A LOS PARTICIPANTES DE LA INVITACIÓN NACIONAL A CUANDO MENOS TRES PERSONAS EN MATERIA DE ADQUISICIONES NO. FECEB-INV3P-ADQ-005-2017, PARA CONTRATAR LA ADQUISICIÓN DE EQUIPOS SWITCHES DE RED DE LA MARCA CISCO, INCLUYENDO SIN COSTO ADICIONAL PARA EL FECEB SU INSTALACIÓN Y PUESTA EN MARCHA ASI COMO LA ASISTENCIA TÉCNICA, CAPACITACIÓN Y MANTENIMIENTO PREVENTIVO Y CORRECTIVO, DURANTE EL PERÍODO DE GARANTÍA; SEGÚN ESPECIFICACIONES DE PROYECTO DE UTILIZACIÓN DEL FIDEICOMISO DEL ESPACIO CULTURAL Y EDUCATIVO BETLEMITAS, DE CONFORMIDAD CON LAS INVITACIONES Y BASES DE FECHA 5 DE OCTUBRE DE 2017.

De conformidad con lo señalado en el numeral 4 de las Bases de Invitación Nacional a Cuando Menos 3 Personas en Materia de Adquisiciones, se procede a responder las preguntas formuladas por los participantes en los siguientes términos:

Cuarto de control 2

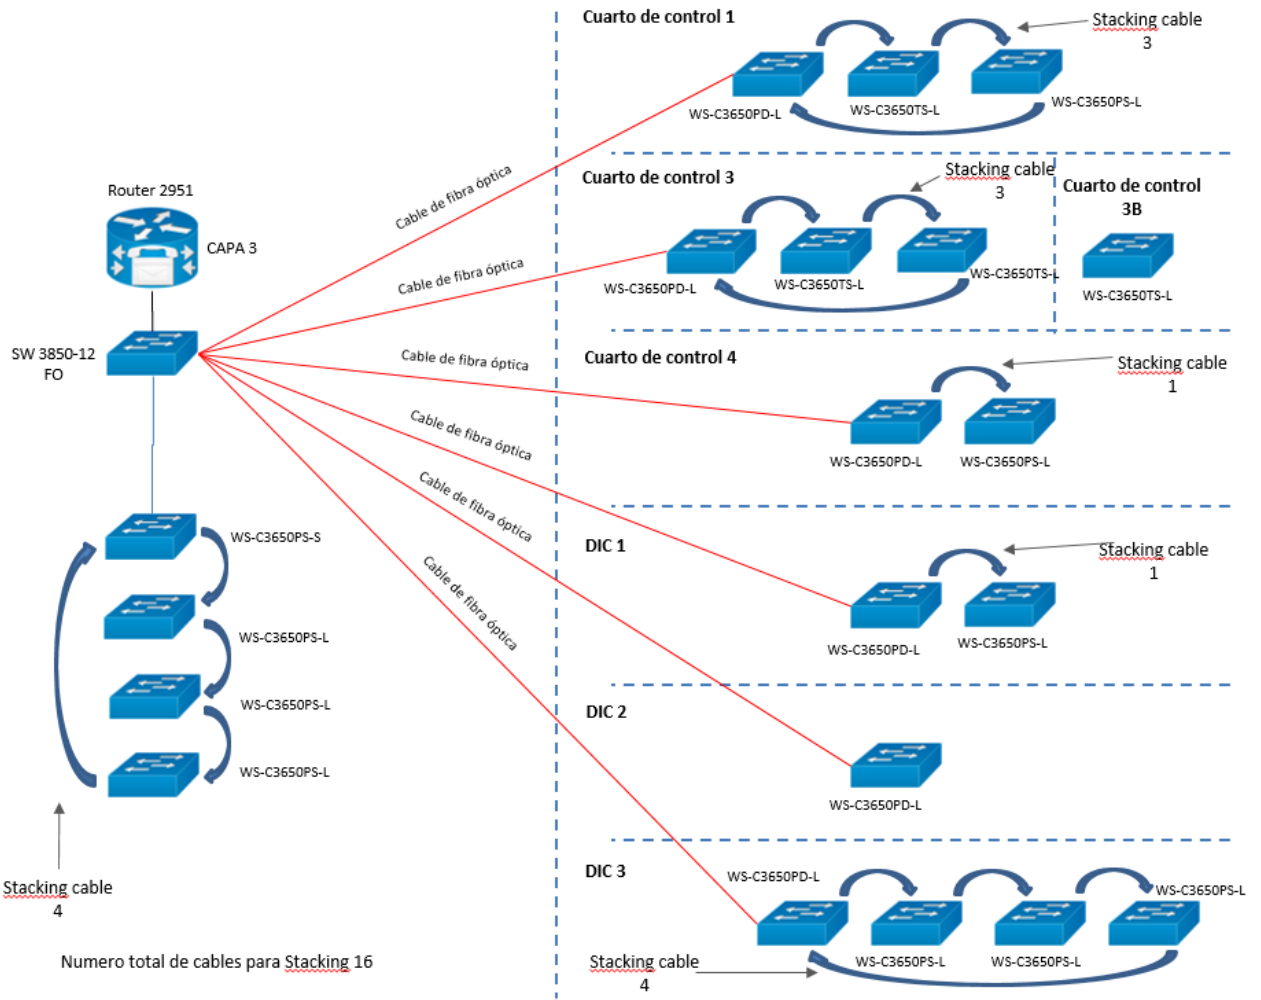
1. ¿El FECEB cuenta actualmente con un equipo de capa 3 para realizar el ruteo entre todos los Switches (Core)? ¿Qué modelo de equipo es?

3. ¿El Switch Core tiene la capacidad en interfaces para soportar todos los Uplinks de los Switches de acceso?

Se anexa diagrama, el Router 2951 hace el ruteo capa 3 y el Switch 3850-12 FO realiza los enlaces de Fibra Óptica

RESPUESTA.- El Fideicomiso del Espacio Cultural y Educativo Betlemitas manifiesta que: El Switch 3850-12 hace los enlaces de FO MULTIMODO y el licitante debe asegurar que se conectara a los Switches WS-C3650PD-L y/o proponer lo que falte

Switch 3850-12 de Fibra Óptica

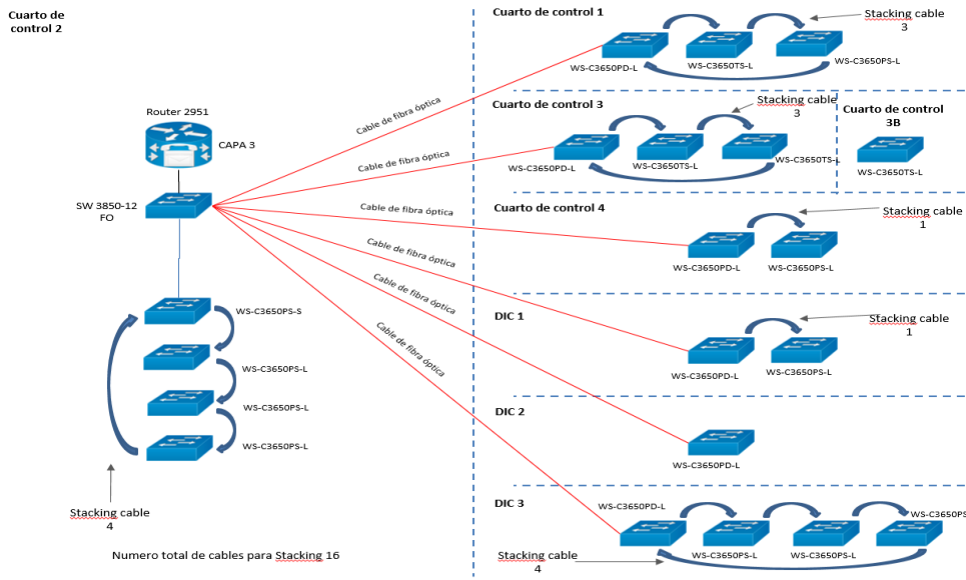
1.-Dentro del Anexo técnico, se ilustra un diagrama de conexión; nos podría mencionar la convocante ¿Cuál es el modelo de equipo que está debajo del ruteador Modelo 2851?

RESPUESTA.- El Fideicomiso del Espacio Cultural y Educativo Betlemitas manifiesta que:

Cuarto de control 2

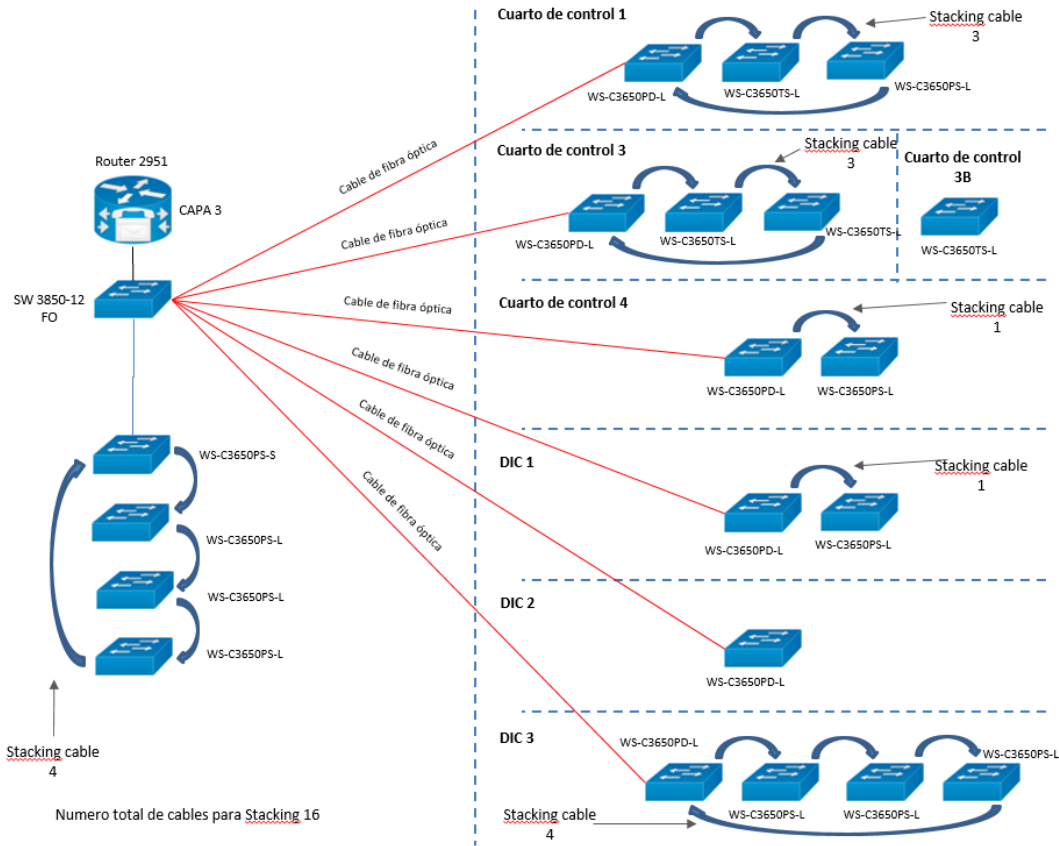
2. Pag. 37 Partida 5: El transceiver solicitado GLC-SX-MM ya no se encuentra disponible, se le informa a la convocante que el número de parte reemplazo es GLC-SX-MMD.

RESPUESTA.- El Fideicomiso del Espacio Cultural y Educativo Betlemitas manifiesta que: Es correcto, se puede proponer, pero el licitante debe asegurar que la conectividad sea posible de acuerdo al diagrama sin necesidad de cambiar el cableado de Fibra Optica.

Cuarto de control 2

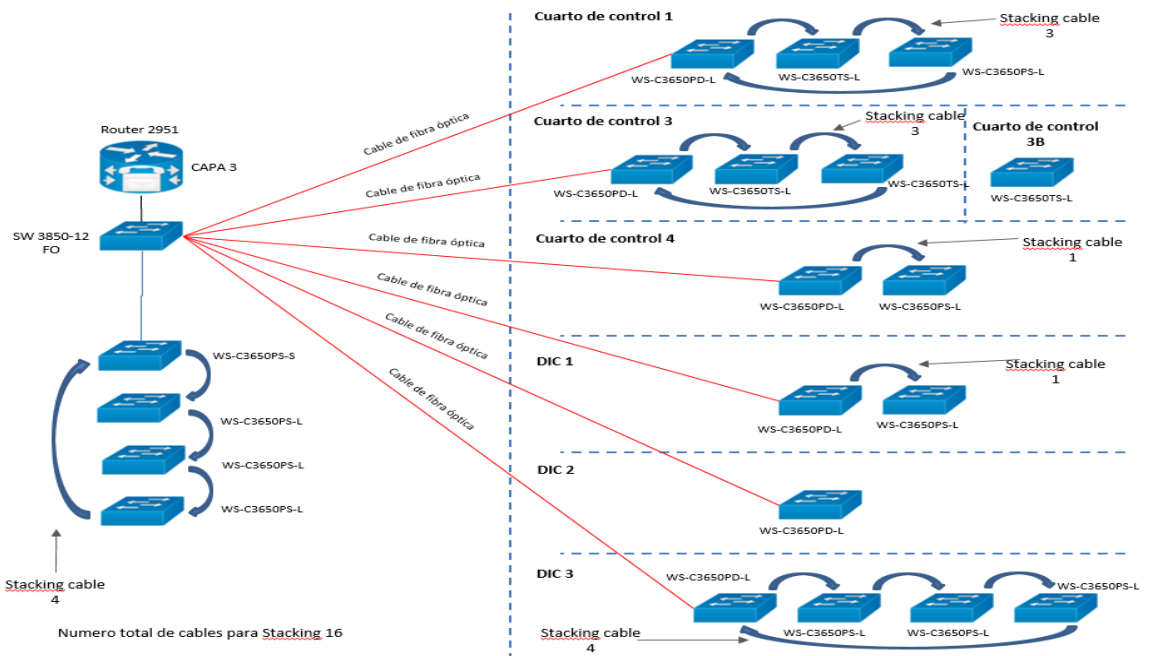
3. Pag. 37 Partida 6: El cable de Stack de 50 cm, se encuentra incluido con el módulo de stack de cada uno de los switches. ¿La cantidad 12 especificada en esta partida, son adicionales a las incluidas con el switch o podemos omitir esta y usar los cables de stack que se encuentran incluidas?

RESPUESTA.- El Fideicomiso del Espacio Cultural y Educativo Betlemitas manifiesta que: **No se requieren cables adicionales, solo los necesarios para el stack de los switches donde corresponda según el diagrama.**

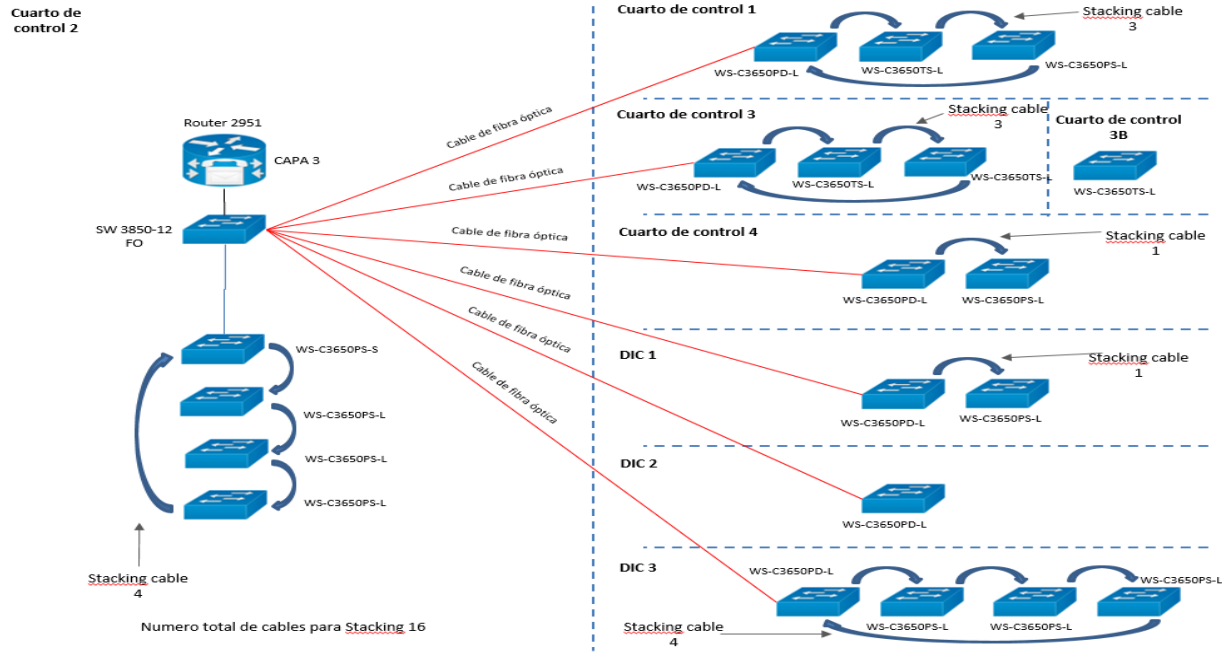
4. Pag. 38 Partida 7 y 8: El cable de stack solicitado en cada una de las partidas mencionadas ya no se encuentra disponible, se le informa a la convocante que el número de parte reemplazo es STACK-T2-1M y STACK-T2-3M.

RESPUESTA.- El Fideicomiso del Espacio Cultural y Educativo Betlemitas manifiesta que: No se requieren cables adicionales, solo los necesarios para el stack de los switches donde corresponda y del tamaño correcto que corresponda según el diagrama.
